From 5.1, 2, e < 5.1, 2, e msterdam.nl>
Subject **RE: 1.70 hoog foto Elandsgracht**
To 5.1, 2, e < 5.1, 2, e @amsterdam.nl>
Date May 7, 2025, 8:39:38 AM CEST

1.70 hoog foto

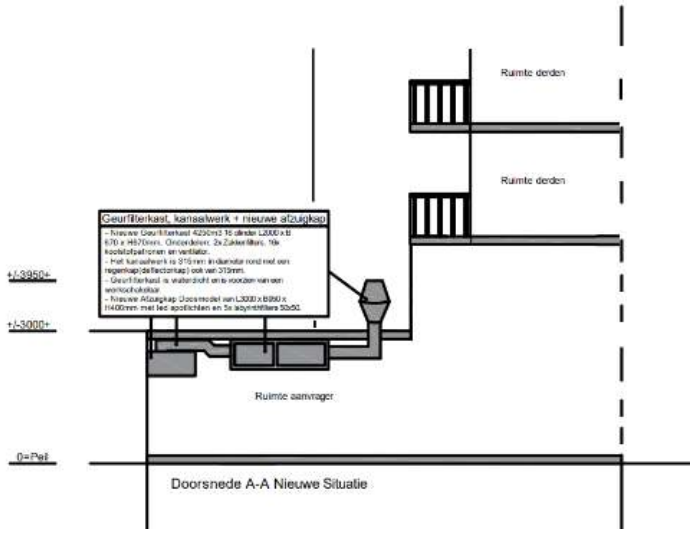
Ik heb dit er nu van gemaakt voor het legalisatieonderzoek, maar ik betwijfel of de aanbouw wel 3 meter hoog is.

Weet je ook waarom ze dat extra stuk ertussen hebben gemaakt. Is dat een geluidsdemper?

1.00 uit linker zijgevel aanbouw

0,50 uit achtergevel 140 / veranda

Diameter pijp rond 45 cm

Diameter regenkap 67 cm rond

Hoogte afvoer 95 cm

Met regenkap 1.70 m totaal vanaf dakbedekking

Helaas 5.1, 2, e dat weet ik niet. Wel dat het een regenkap is. Ik wil het navragen voor je !
